質 疑 回 答 書

工事名 ： 小郡市新体育館アリーナ棟建設工事

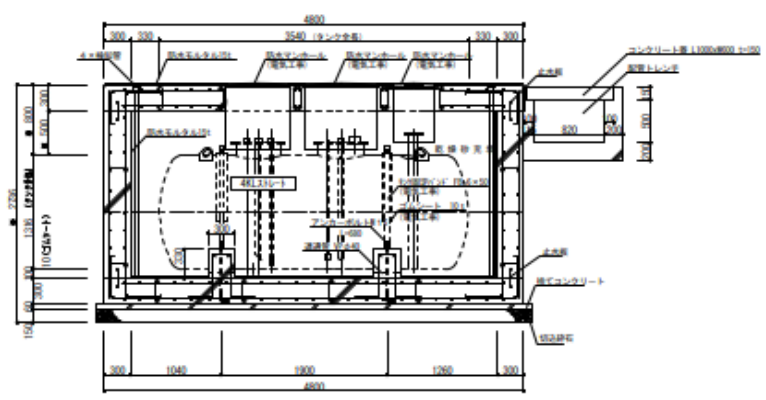
No.	該当箇所 (図面番号)	質 問 事 項	回　　答
8	質疑回答書 (11月2日回答分) 質-No.76 D-061	質疑回答No.76 ｵｲﾙﾀﾝｸ躯体 配筋において、回答が『ｽﾗﾌﾞ:D13@200 ﾀﾞﾌﾞﾙｸﾛｽ、支柱:ﾋｭｰﾑ管φ200主筋4×D15 HOOP D10@150』と ありますが、ｵｲﾙﾀﾝｸの詳細が下図になっており支柱はありません。 床・壁・ｽﾗﾌﾞ・ﾀﾝｸ基礎ともD13@200と考えて宜しいでしょうか。  地下タンク側面図	宜しいです。
